三亚无忧·海棠序项目建设工程设计变更方案

SANYA WUYOU · HAITANG SEQUENCE PLANNING AND DESIGN PROPOSAL

3#办公楼调整前后对比图纸 (二层)

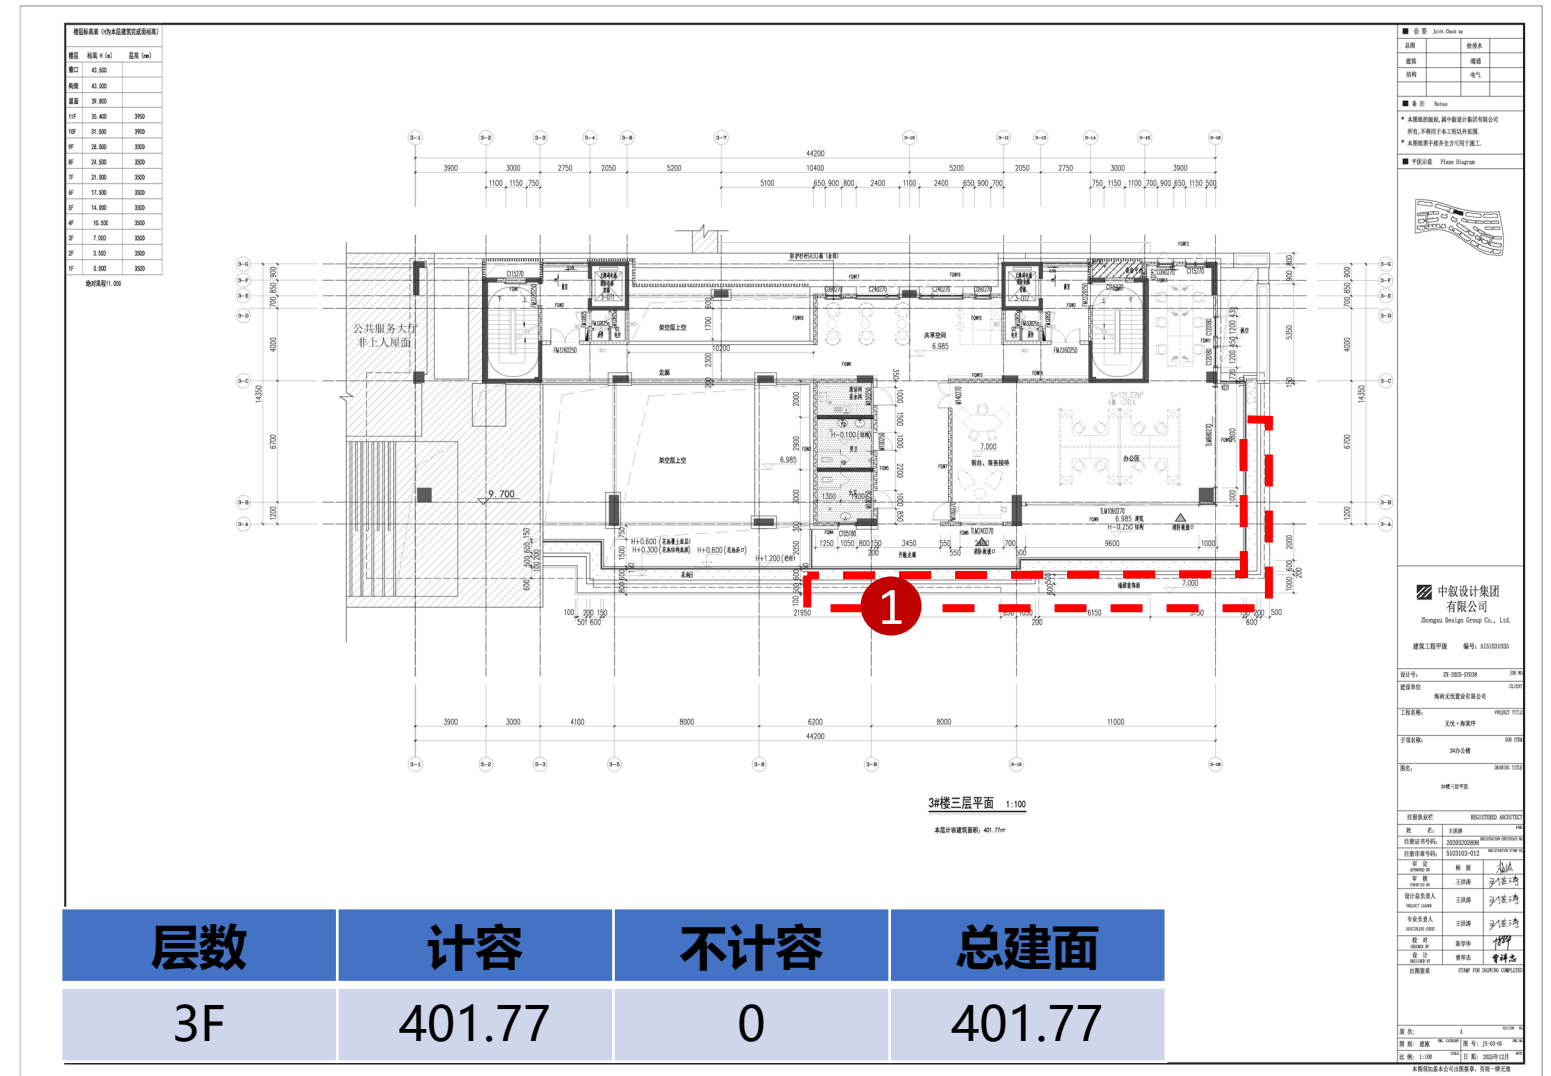
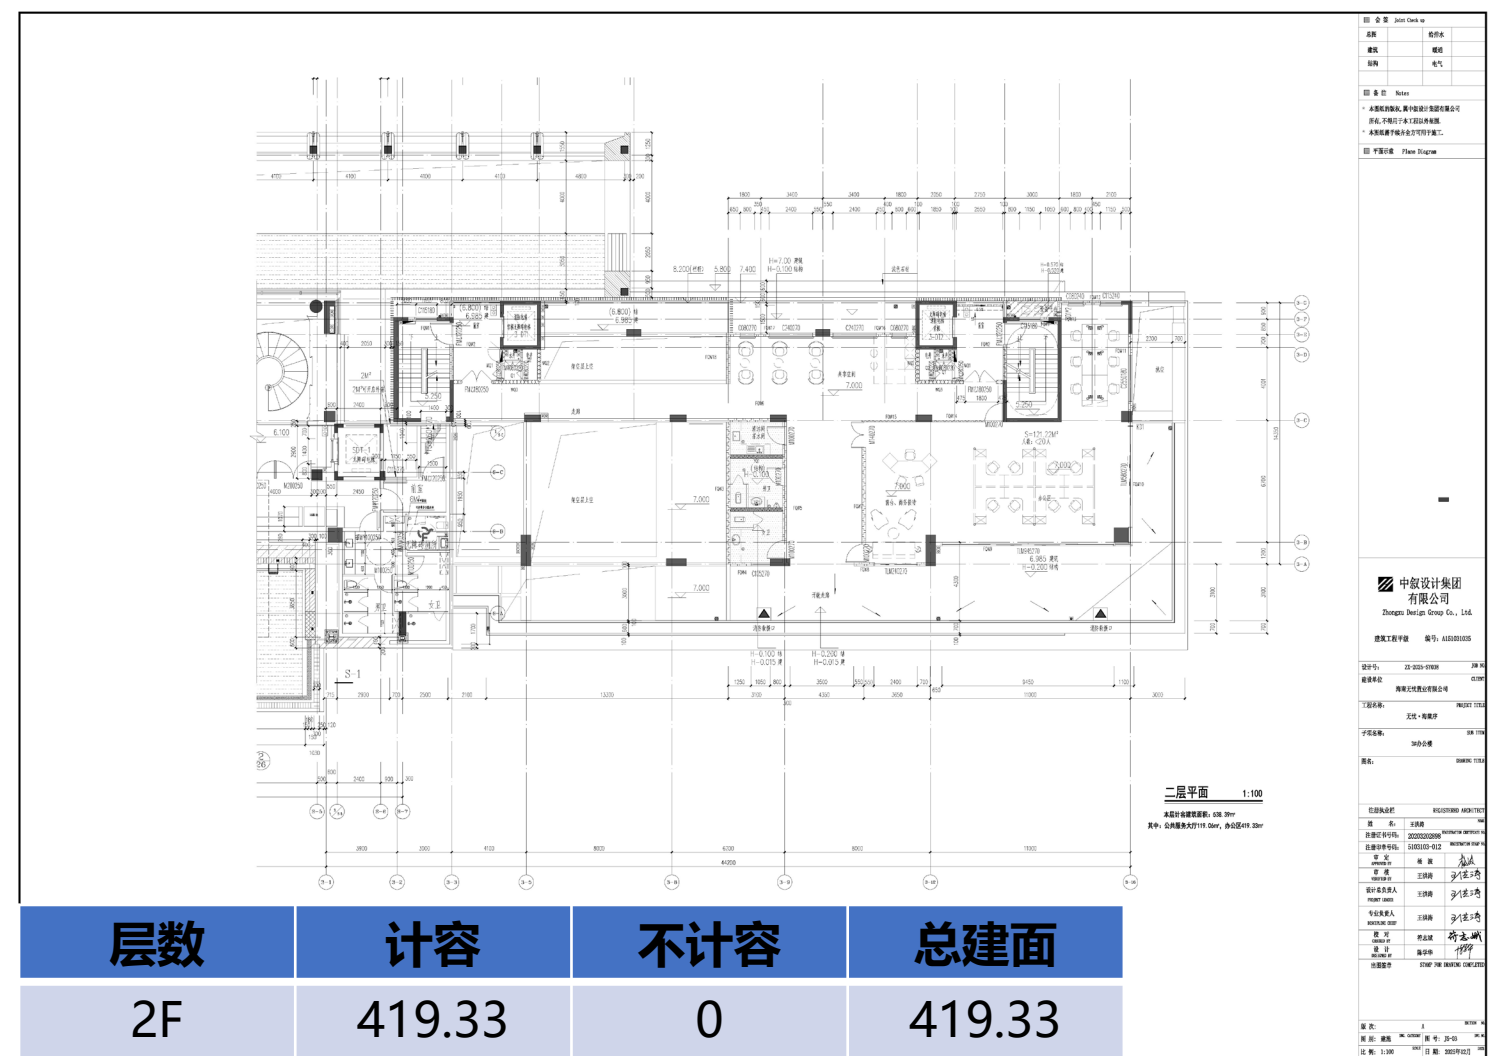
(1) 提升整体外立面效果，花池后期维护成本
高，养护不佳影响建筑立面品质，本次取消花
池，优化外廊尺寸；

二层取消花池，增加外廊尺寸后计容面积由401.77平方米调整为419.33平方米，增加17.56平方米。

3#办公楼调整前后对比图纸（标准层）

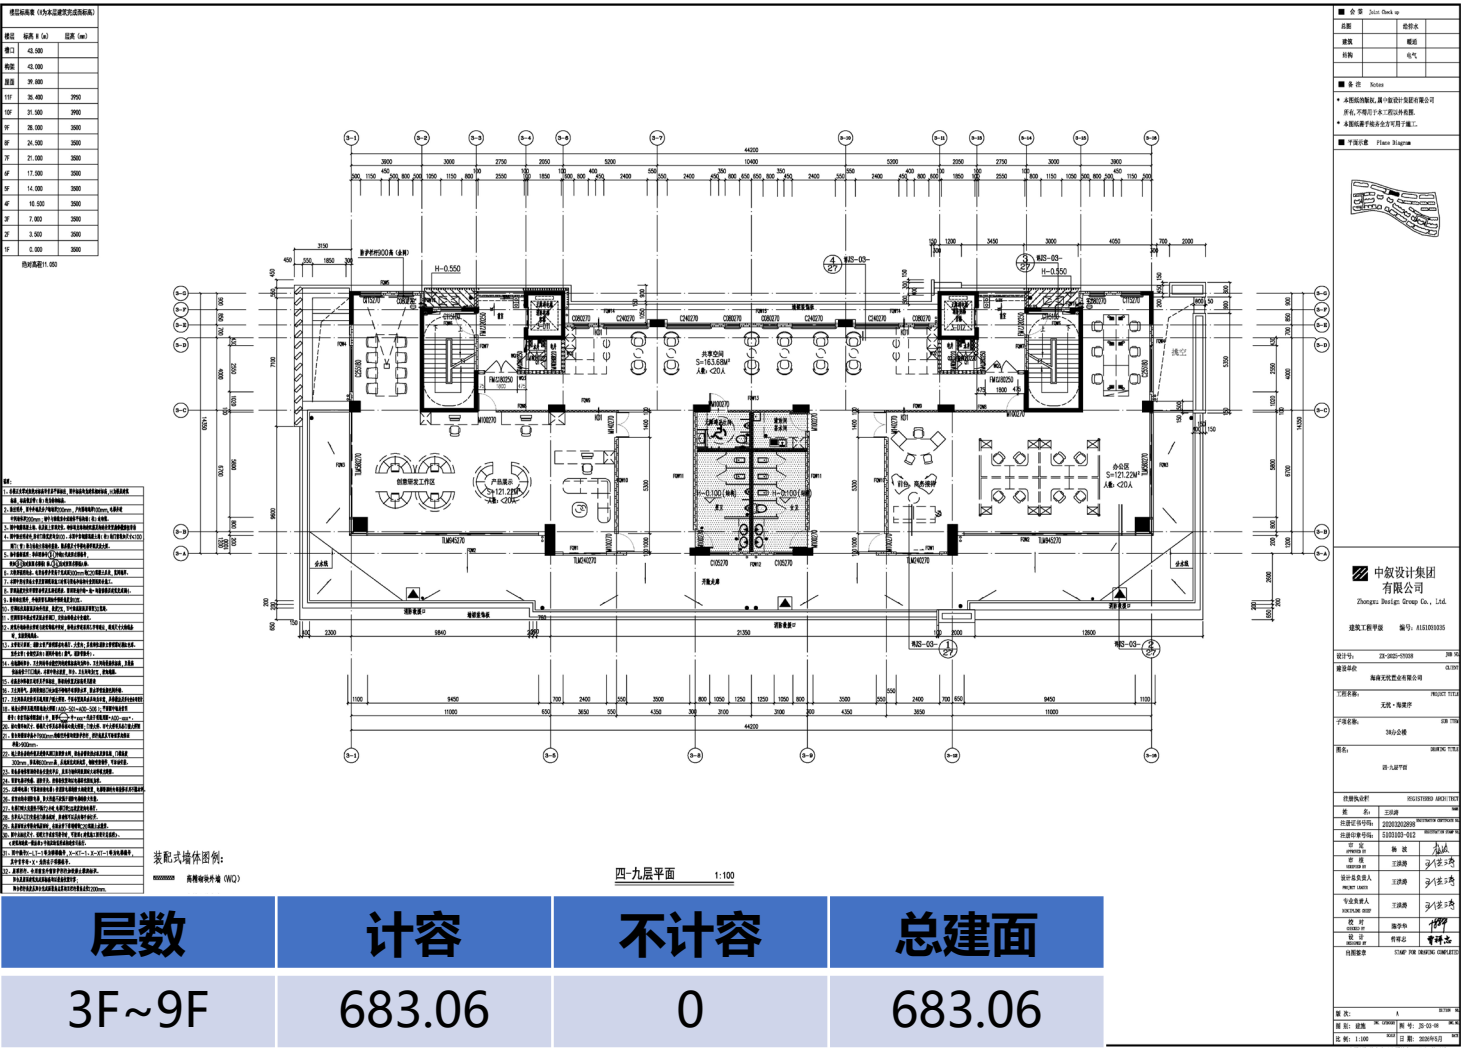
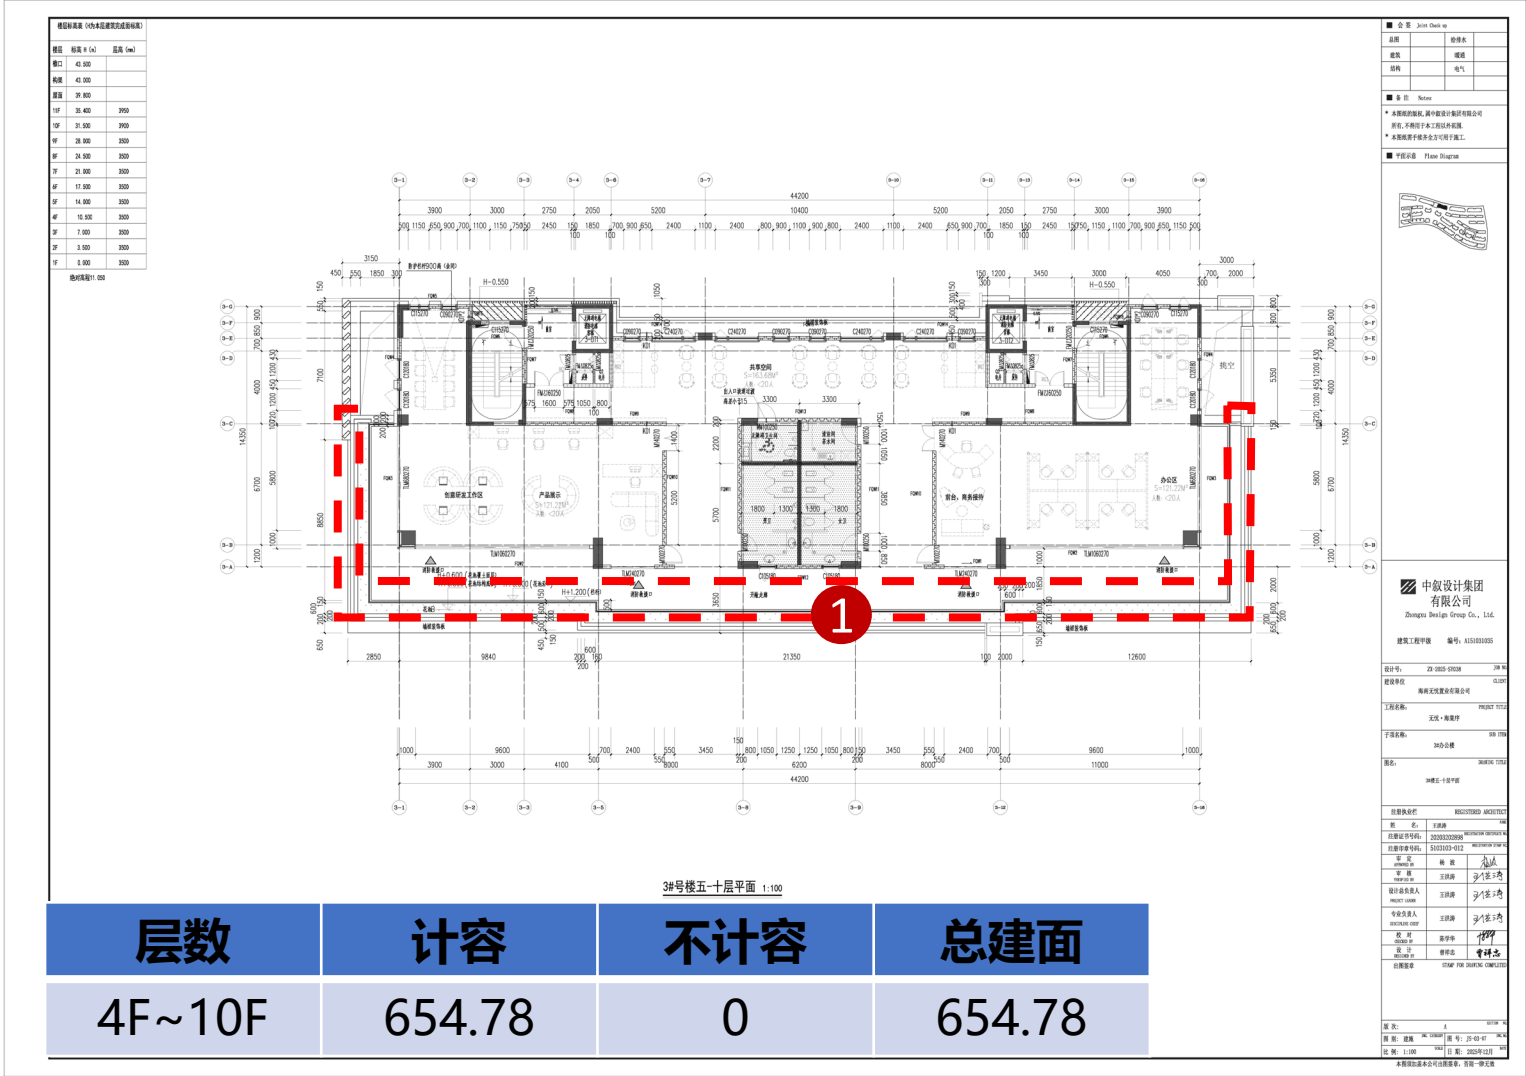
（1）提升整体外立面效果，花池后期维护成本高，养护不佳影响建筑立面品质，本次取消花池，优化外廊尺寸；

标准层取消花池，增加外廊尺寸后计容面积由654.78平方米调整为683.06平方米，增加28.28平方米。

公共服务大厅调整前后对比图纸

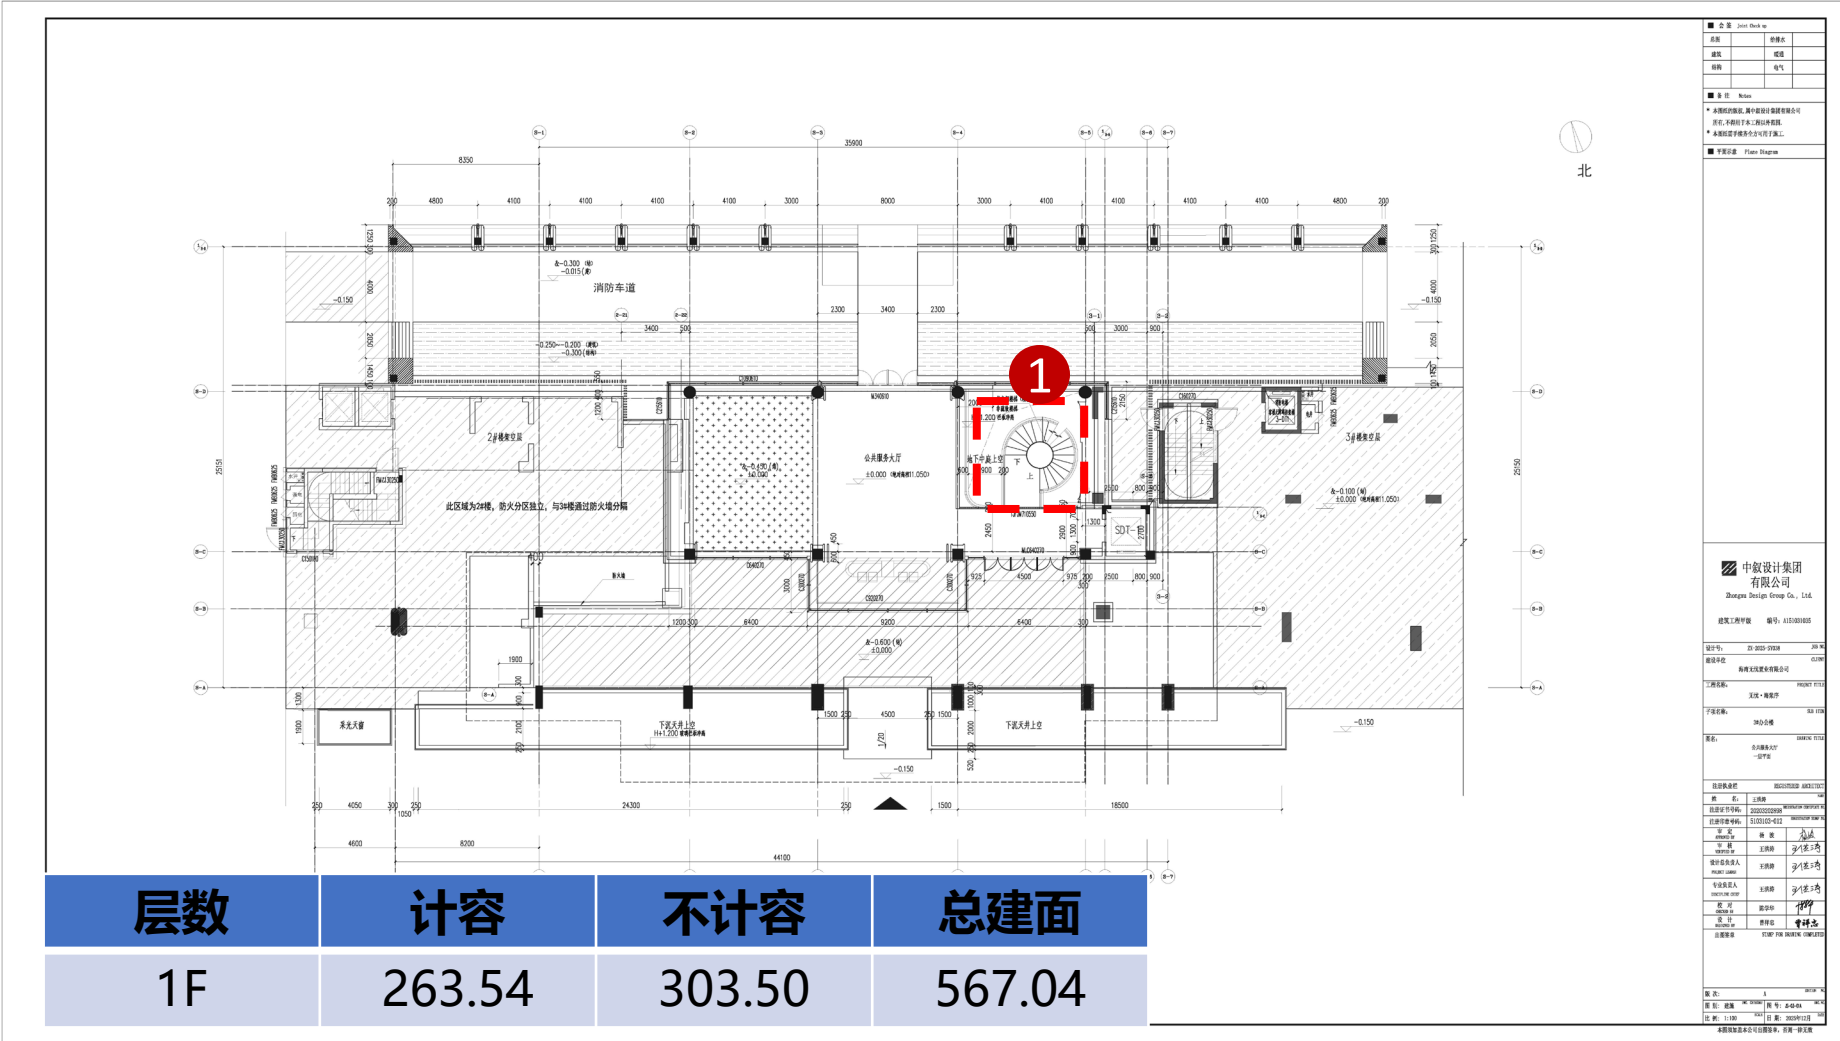
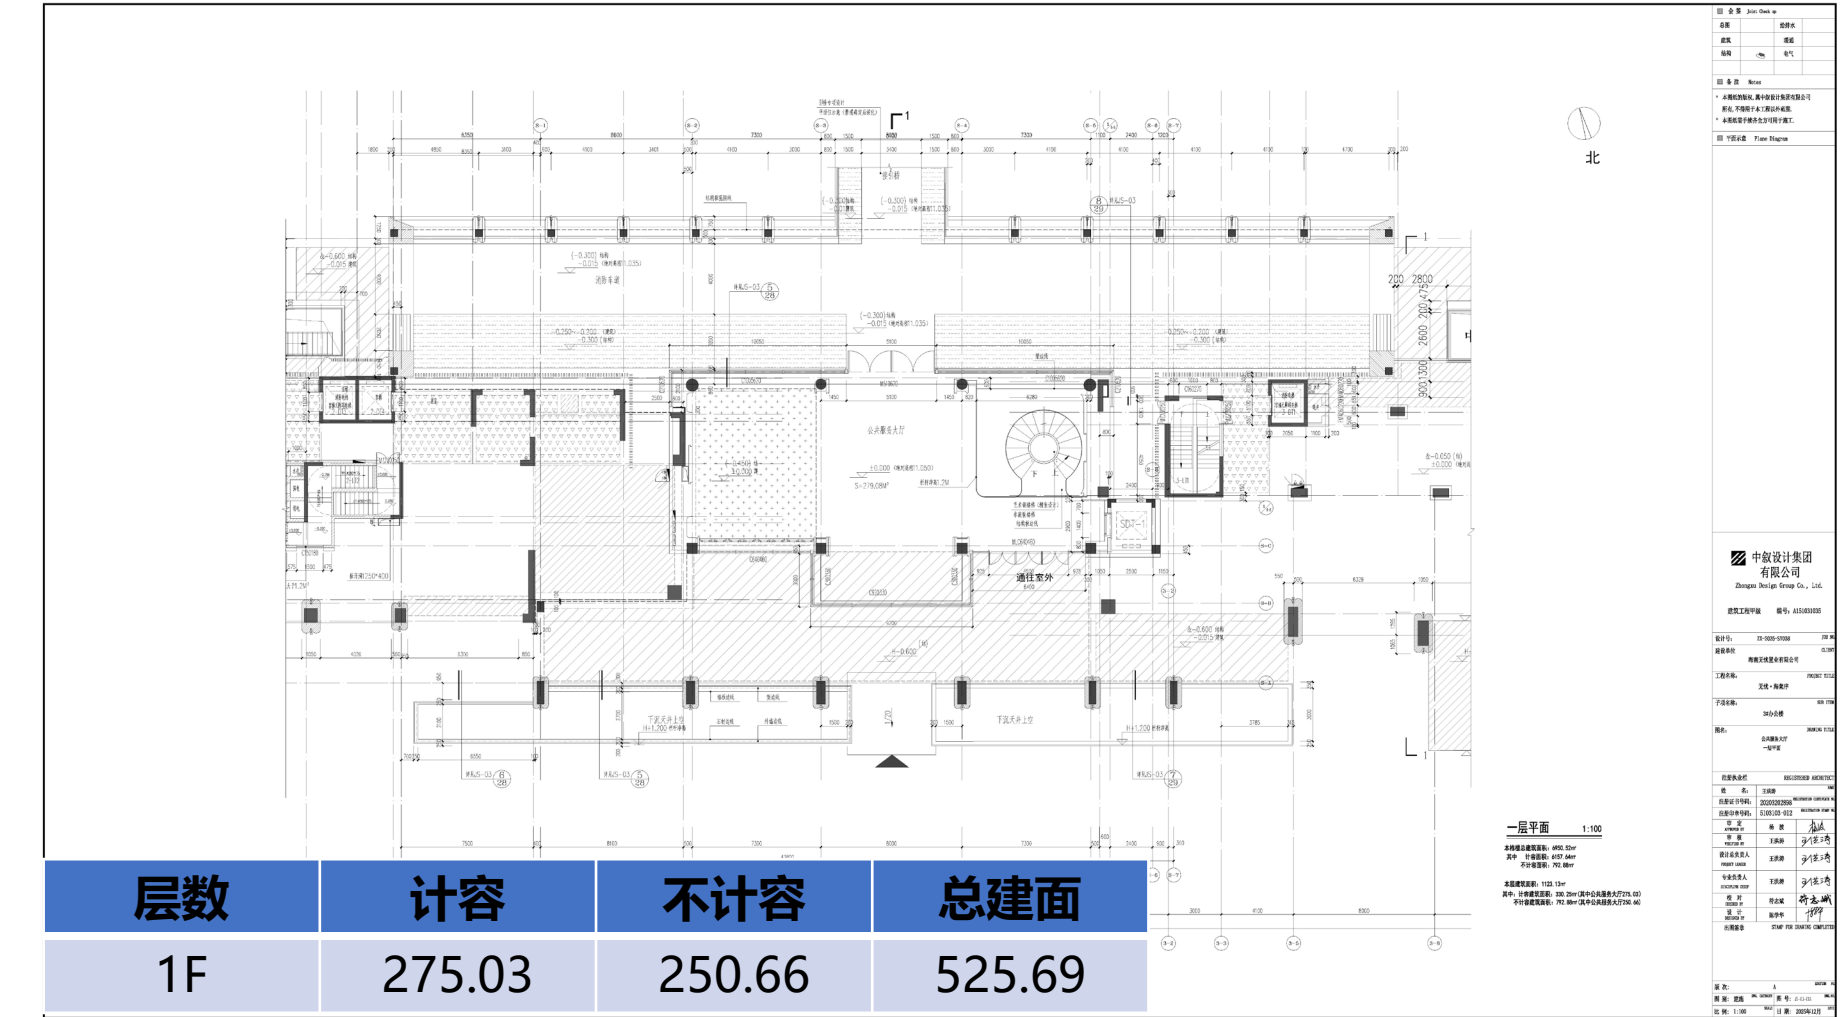
- (1) 调整艺术楼梯形态；
- (2) 优化架空层计算边界；
